リサイクル燃料貯蔵株式会社	
提出日	2022年3月2日
管理表No.	0209-46 改訂00

項目	コメント内容
放射線管理 (第18条)	添付19-4-3-1及び19-4-3-2(PDF2896, 2897)に示す放射線監視装置の系統図において、薄い色で示された「現場警報器」「ANN」等は何を示しているのか。自主設置機器であれば、その旨が図中で分かるようにすること。

19-4-3-1	
リサイクル燃料備蓄センター	
名称	エリアモニタリング設備の系統図
リサイクル燃料貯蔵株式会社

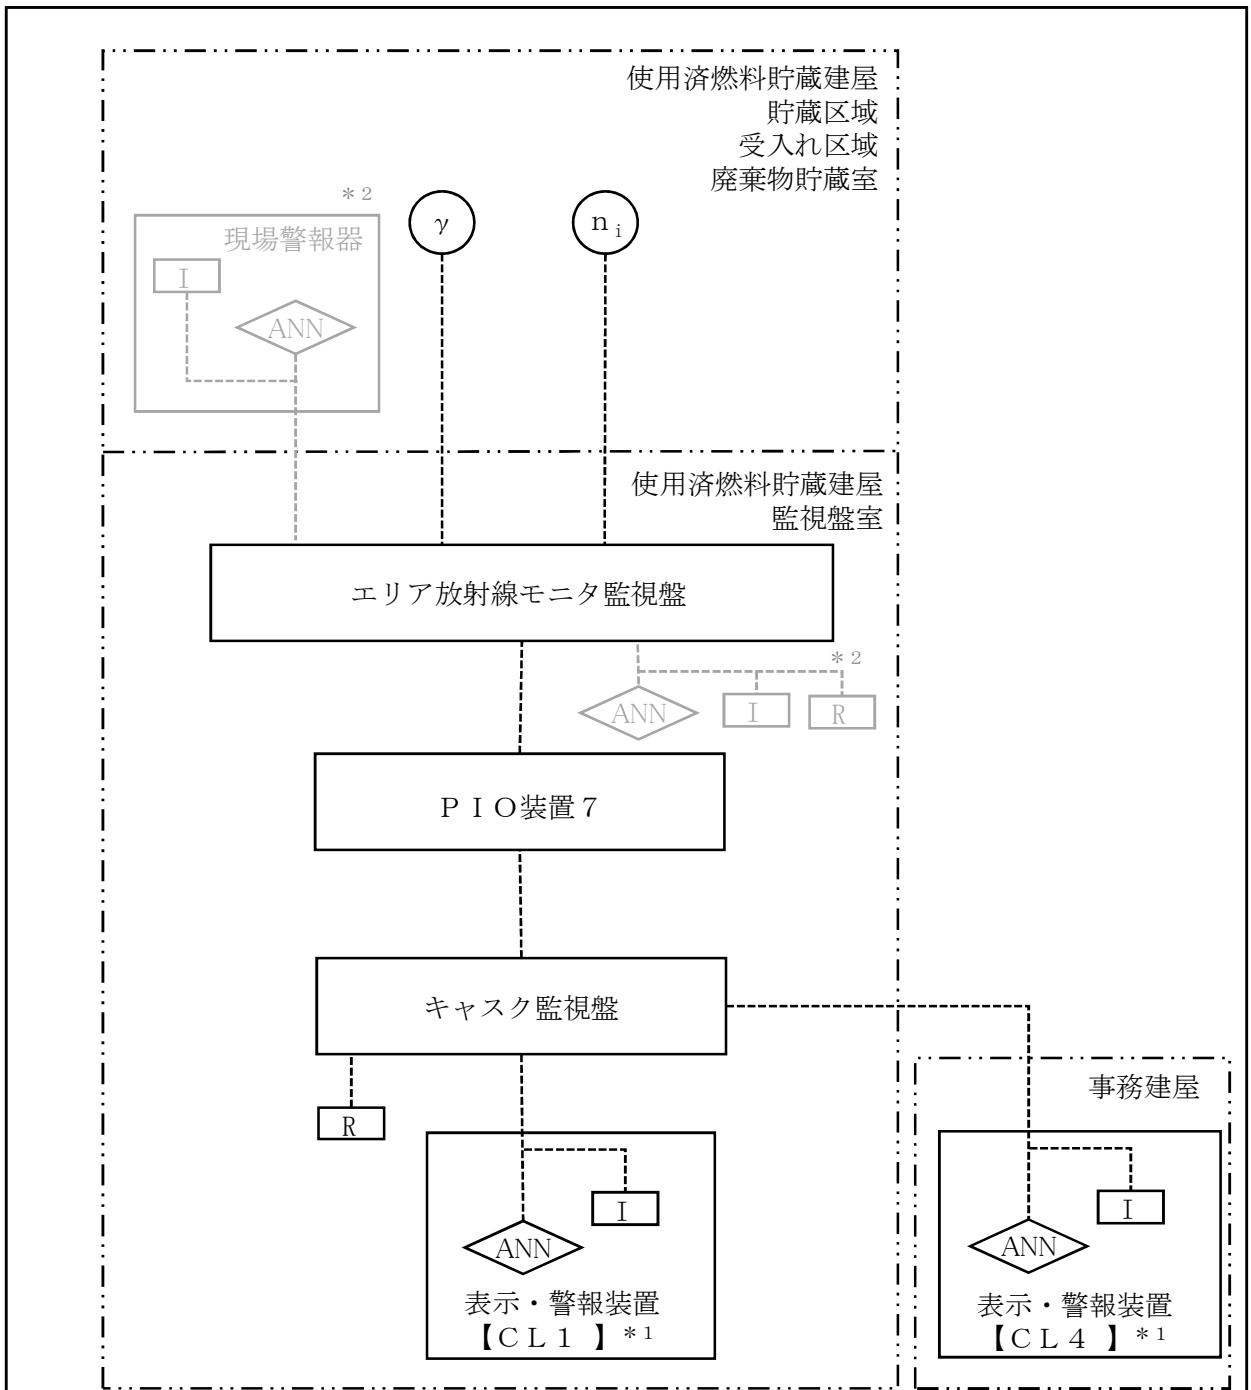
①添付19-4-3-1 エリアモニタリング設備の系統図 (PDF2896)

放射線監視設備の系統図において、灰色で示している「現場警報器」「ANN」は、さらなる信頼性向上の観点から設ける設備・機能を示している。

系統図に、「さらなる信頼性向上の観点から設ける設備・機能は灰色にする。」を記載する。

- ・エリア放射線モニタ監視盤の警報, 指示, 記録

- ・現場警報盤

リサイクル燃料備蓄センター	
名称	モニタリングポストの系統図
リサイクル燃料貯蔵株式会社

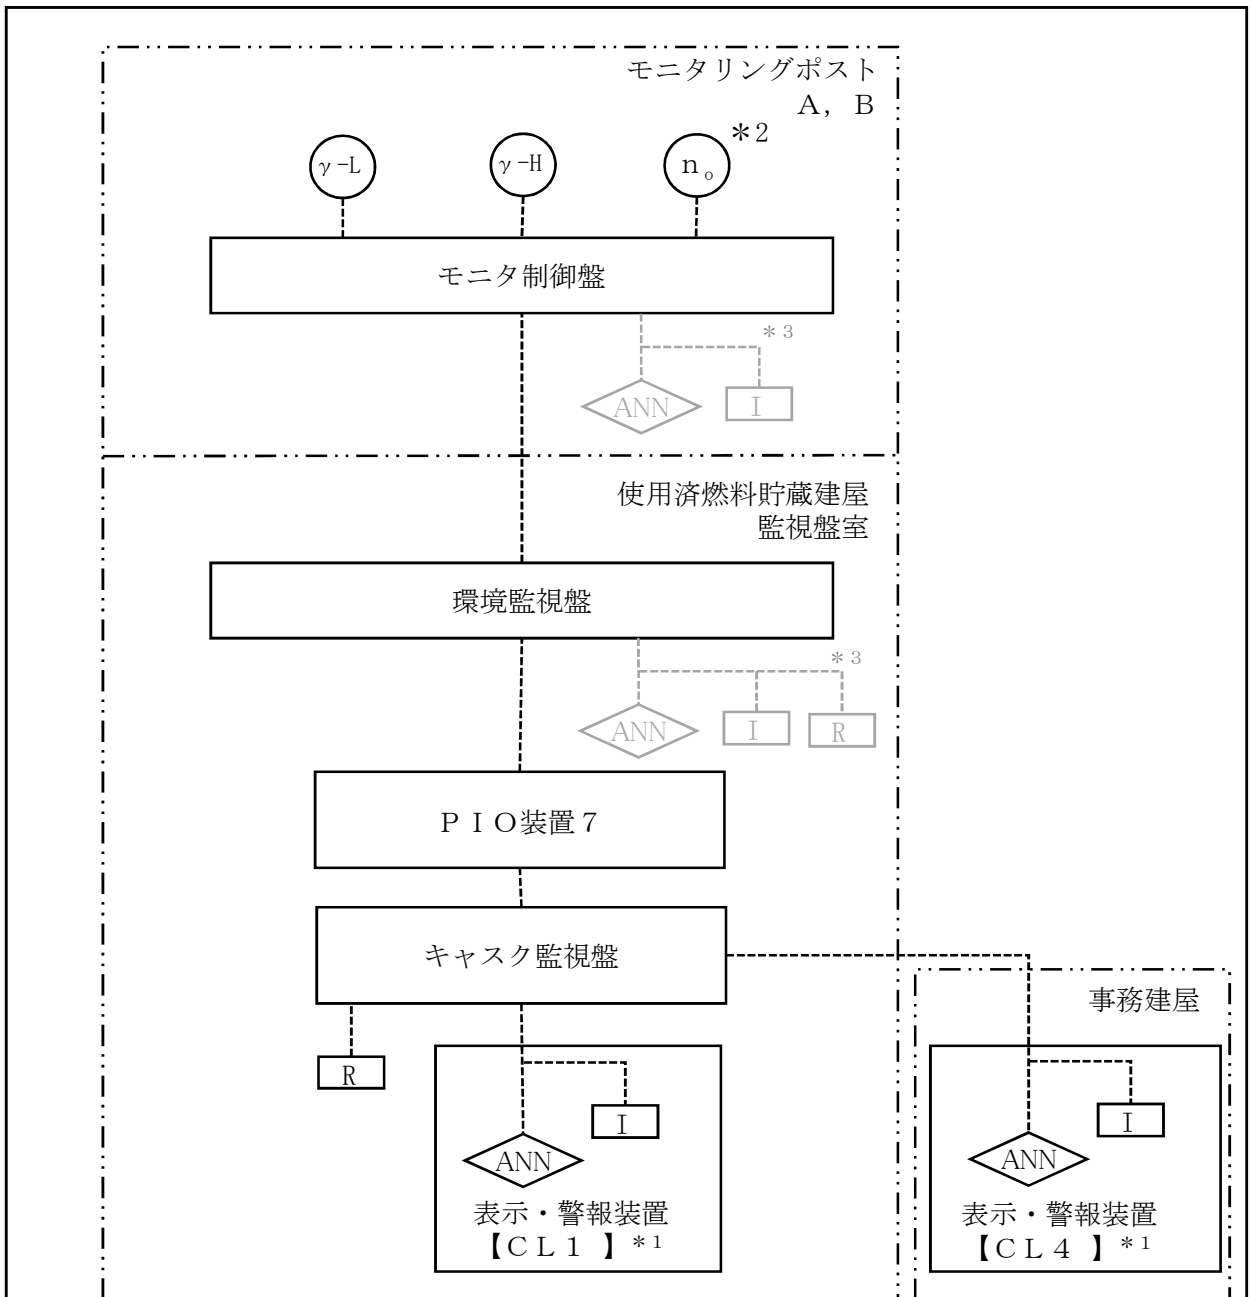
②添付19-4-3-2 モニタリングポストの系統図 (PDF2897)

- ・環境監視盤の警報, 指示, 記録

- ・モニタ制御盤の警報, 指示 (添付19-4-3-2には記載がないことから, 補正申請にて追記する。)

第3.3-2図 モニタリングポストの電源系統図②

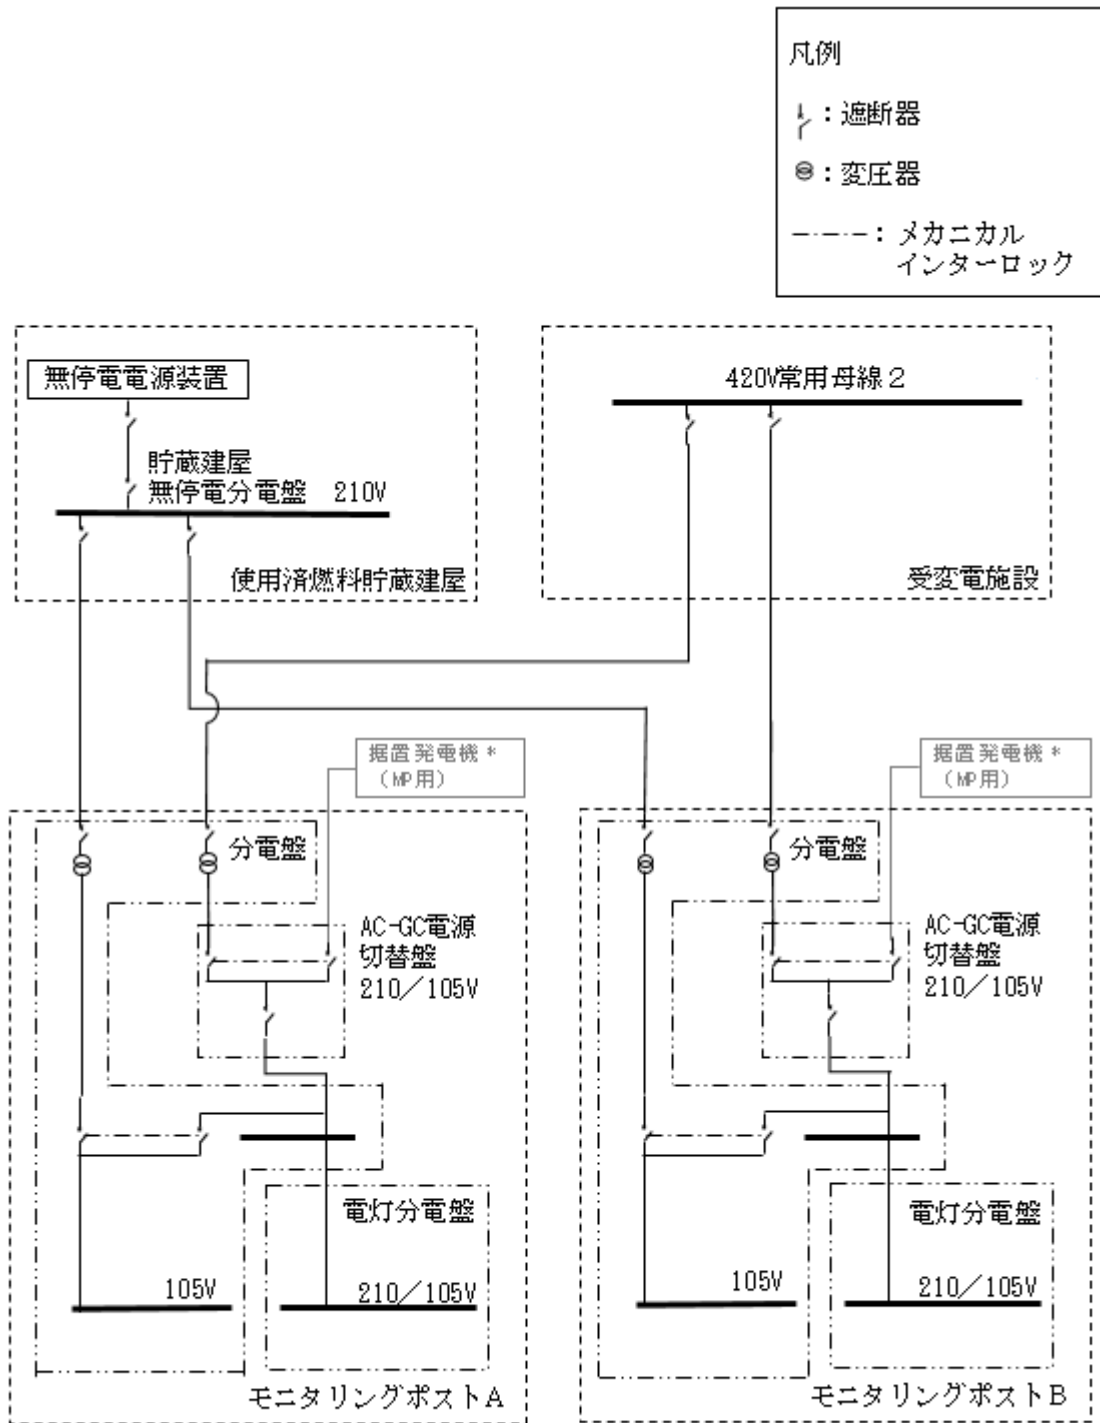
③添付14-2 周辺監視区域境界付近固定モニタリング設備に関する説明書 第3.3-2図 (P9, PDF2594)

- ・据置発電機

* : さらなる信頼性向上の観点から設ける設備は灰色にする。

添付19-4-4-1 リサイクル燃料備蓄センターの単線結線図

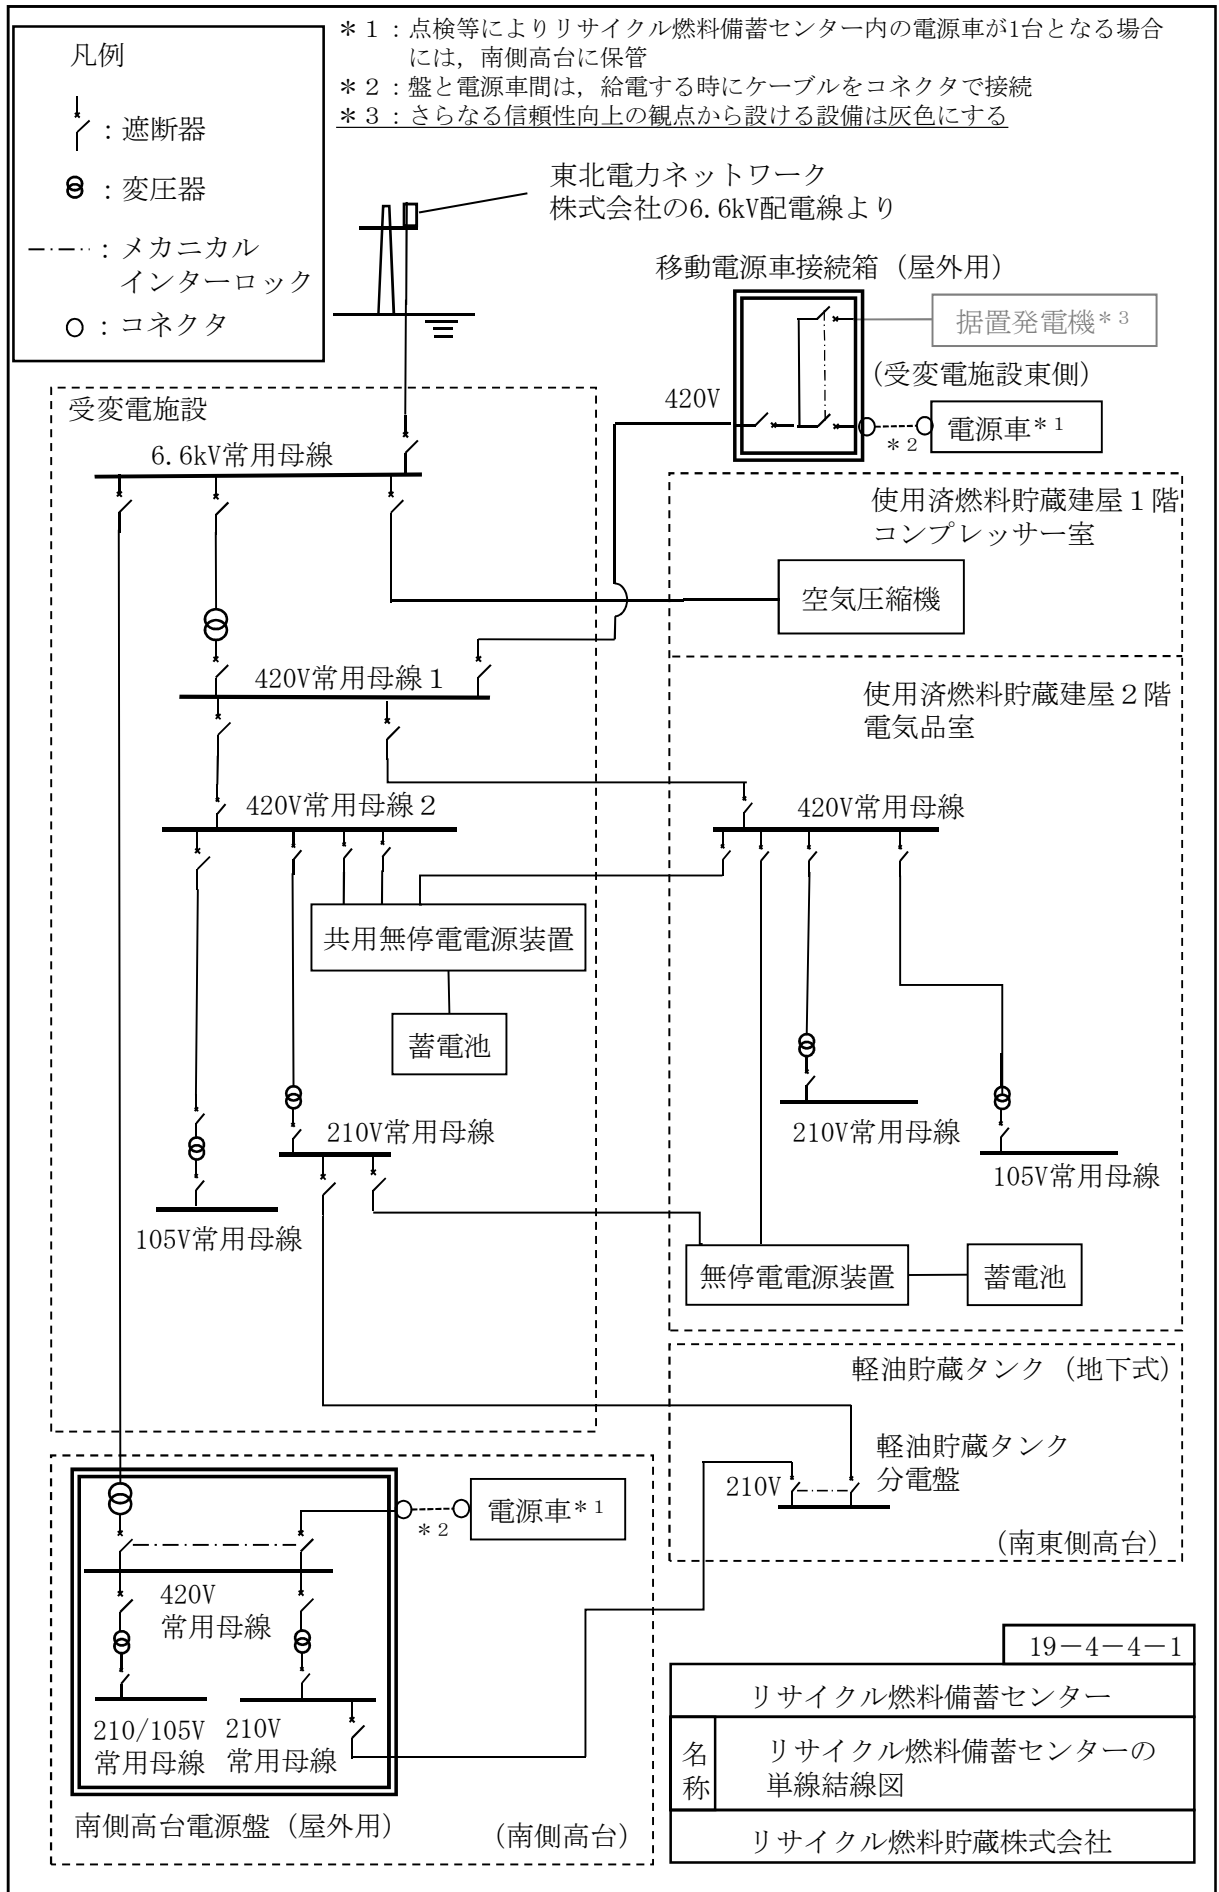
なお、電気設備の系統図(単線結線図)においても同様の記載があることから、分割1回目の変更申請時に、同様の追記を行う。

④添付19-4-4-1 リサイクル燃料備蓄センターの単線結線図

⑤添付19-4-4-4 モニタリングポストの単線結線図

- ・据置発電機

- ・据置発電機
